レバー回転安全弁付き爪つきジャッキ G-100T 分解図

対象製品: G-100T, G-100TL, GU-100T, ED-100T

ラム部 部品をお探しの方は、必ずご参照ください。

旧型リリーススクリュー RSset 対応一覧表

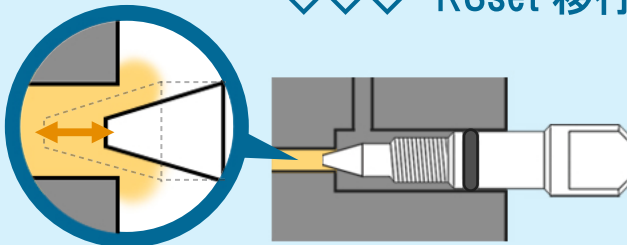
✕ 互換不可
後継品はございません

○ 互換可
スチールボールは不要です

○ 互換可

メリット①
リリーススクリュー先端が鋭くなり
下降スピードが調整しやすくなりました

メリット②
スチールボールが不要になりました
紛失により使用できなくなるものが
無くなります
